# MELFAテクニカルニュース

BFP-A6079-0375

**表題** MELSOFT RT ToolBox3 Ver.2.51D リリースのご連絡**Subject:** Report of MELSOFT RT ToolBox3 Ver.2.51D release**適用機種** MELFA ASSISTA/FR/CR/F/SQ/SD/Sシリーズ  
(コントローラ CR800/CR750/CR700/CR500シリーズ用)**Applicable to:** MELFA ASSISTA/FR/CR/F/SQ/SD/S series  
(CR800/CR750/CR700/CR500 series robot controller)

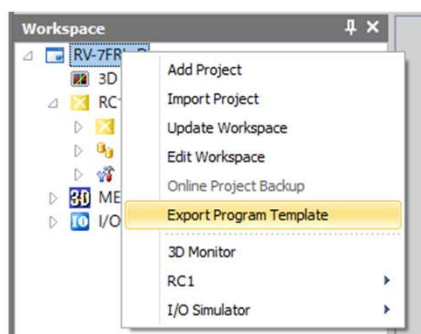
●プログラムテンプレートのエクスポート機能に、ビジュアルプログラムのテンプレートを追加しました。

- Added visual program templates to the export function of program templates.

プログラムテンプレートをエクスポートしたワークスペースを、R86TB からインポートすることでビジュアルプログラムのテンプレートが使用できるようになります。

The workspace with an exported program template can be imported from R86TB to use the visual program template.

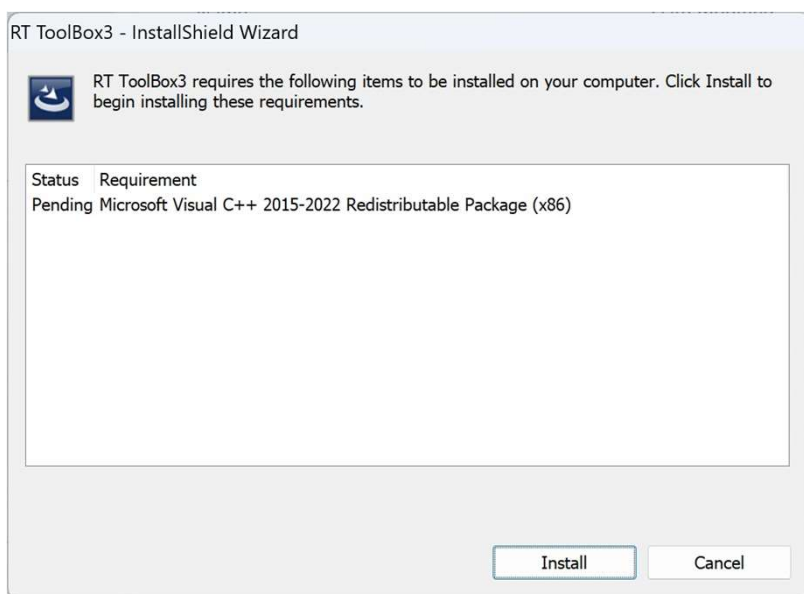
●インストール時のMicrosoft Visual C++のランタイムのインストール画面は、初回のみ表示するように変更しました。

- The Microsoft Visual C++ runtime installation screen has been set to appear only on the first run.
